改善箇所説明図

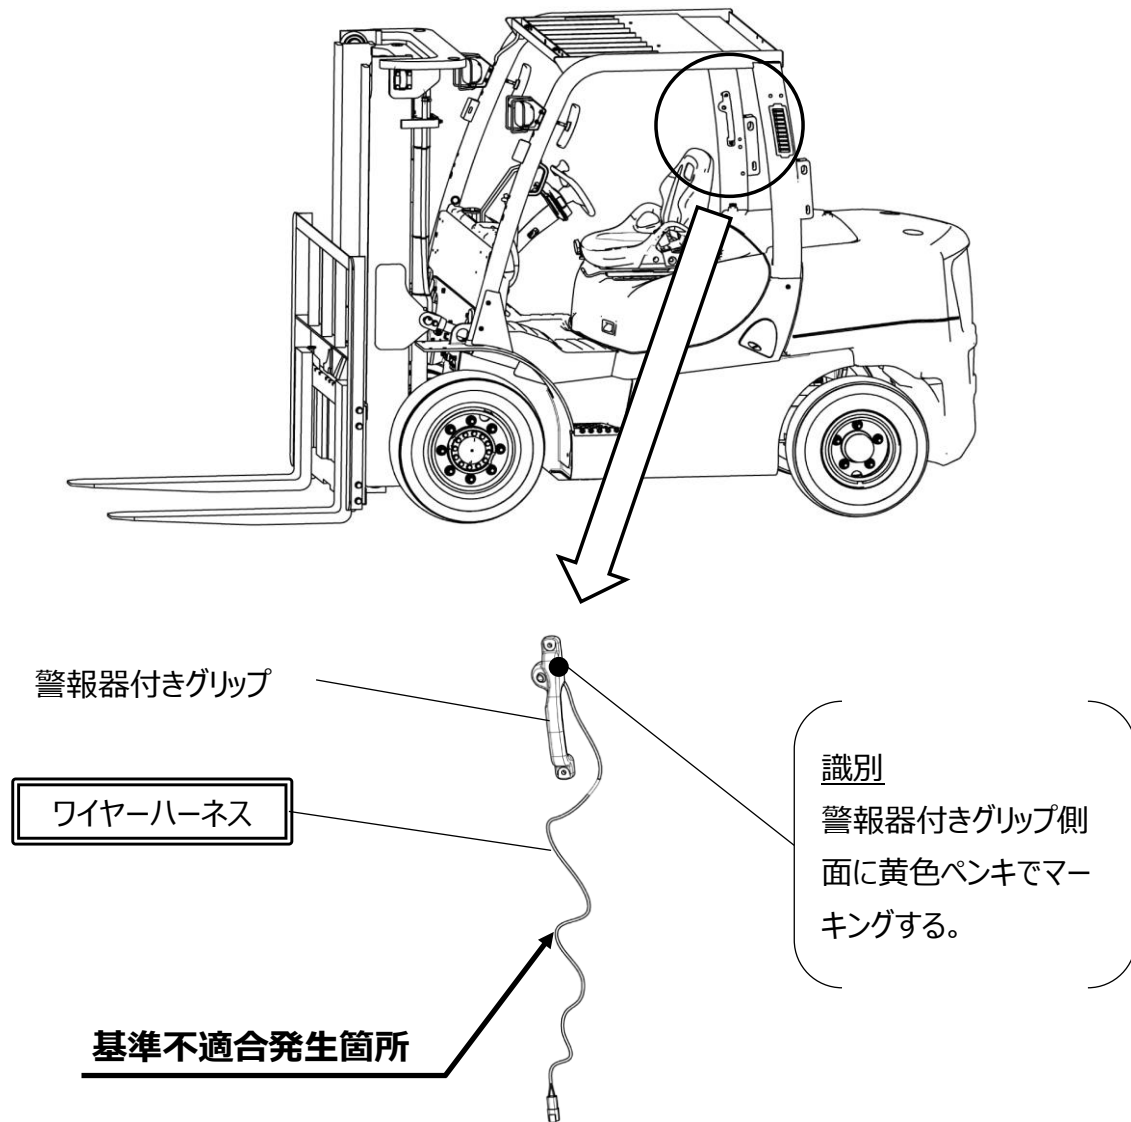
オーバーヘッドガードの後方右側の支柱に、オプション仕様で警報器付きグリップが搭載されており、当該警報音は、車検仕様で搭載されている警報器の警報音と異なるため、歩行者や他の交通が誤認識するおそれがある。

改善内容：

全車両、ワイヤーハーネスを対策品に交換する。
